**Avis délibéré de la mission régionale
d'autorité environnementale
Hauts-de-France
sur le projet de forage d'irrigation
sur la commune de Chaudun (02)
Étude d'impact de juin 2025**

n°MRAe
009462/GUNENV

AVIS DÉLIBÉRÉ n° 009462/GUNENV adopté lors de la séance du 13 janvier 2025 par
la mission régionale d'autorité environnementale Hauts-de-France

Figure 2: Carte de l'aire d'alimentation estimée du projet de forage - source : page 43 de l'étude d'impact

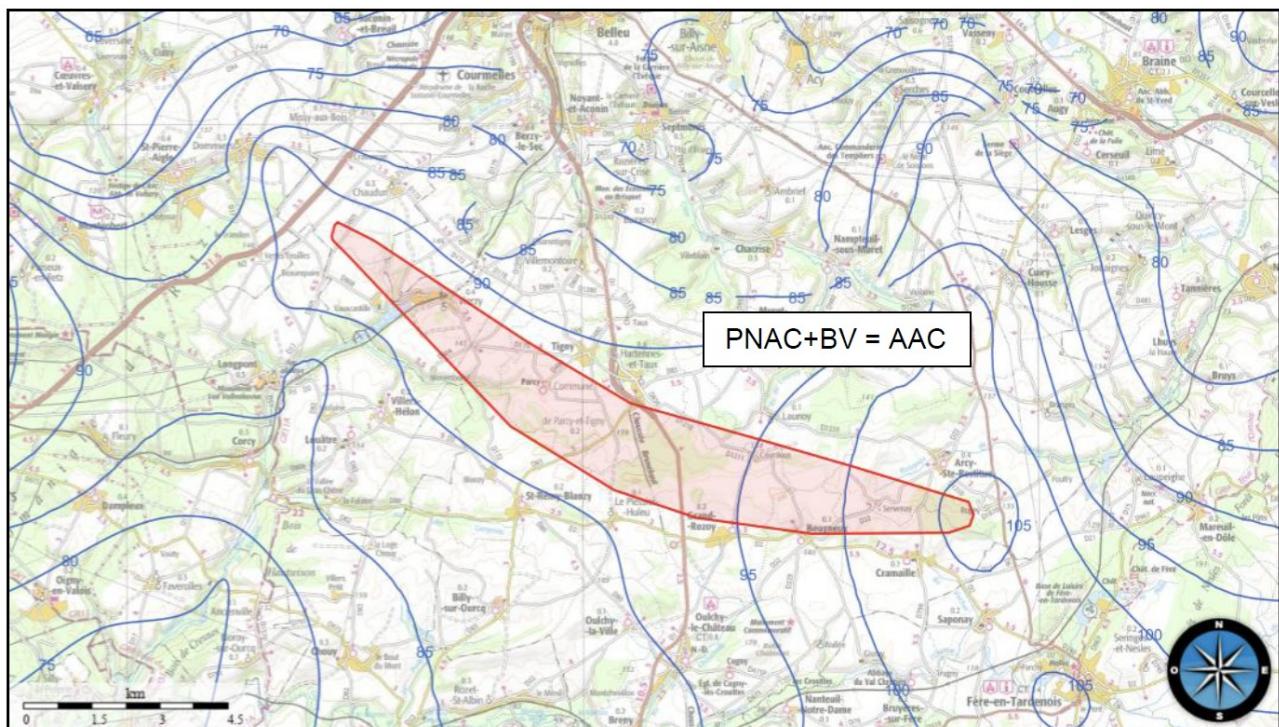
Bien que le résultat soit inférieur au seuil limite, il conviendrait d'expliquer le détail du calcul du ratio de prélèvement par rapport à la recharge moyenne. En effet, l'absence de présentation du calcul ne permet pas de vérifier quels prélèvements ont été intégrés pour caractériser la pression exercée sur la nappe captée.

L'autorité environnementale recommande de présenter le calcul de pression de prélèvements de manière plus détaillée, afin de garantir la bonne caractérisation de la pression exercée sur la nappe captée.

Cependant, il conviendrait d'identifier les zones humides et cours d'eau présents dans l'AAC du projet et d'analyser les éventuelles relations avec la nappe captée. En effet, le dossier affirme que la nappe captée se situe sous les argiles de Laon constituant une couverture imperméable et permettant l'innocuité des sables de Cuise sous-jacents.

Or le niveau semi-imperméable des argiles de Laon formant l'éponte¹ supérieure de la nappe des sables de Cuise est, d'après la description du BRGM², très variable et discontinu, et ne permet pas d'assurer l'étanchéité entre ces deux niveaux. L'absence d'impact du projet sur les éléments de surface ne peut donc pas être affirmé.

Par conséquent, il convient de démontrer la présence des argiles de Laon sur l'ensemble de l'AAC afin de confirmer l'absence d'interaction entre la surface et la nappe captée. Dans le cas contraire, il convient d'intégrer la présence de zones humides et de cours d'eau au sein de l'AAC afin d'évaluer au mieux les impacts du projet sur les milieux naturels.

- *de démontrer la présence des argiles de Laon sur l'ensemble de l'AAC afin de confirmer l'absence d'interaction entre les éléments de surface et la nappe captée au sein de l'AAC ;*
- *dans le cas contraire, d'identifier les zones humides et cours d'eau présents dans cette aire afin d'évaluer les impacts du projet sur ces enjeux.*
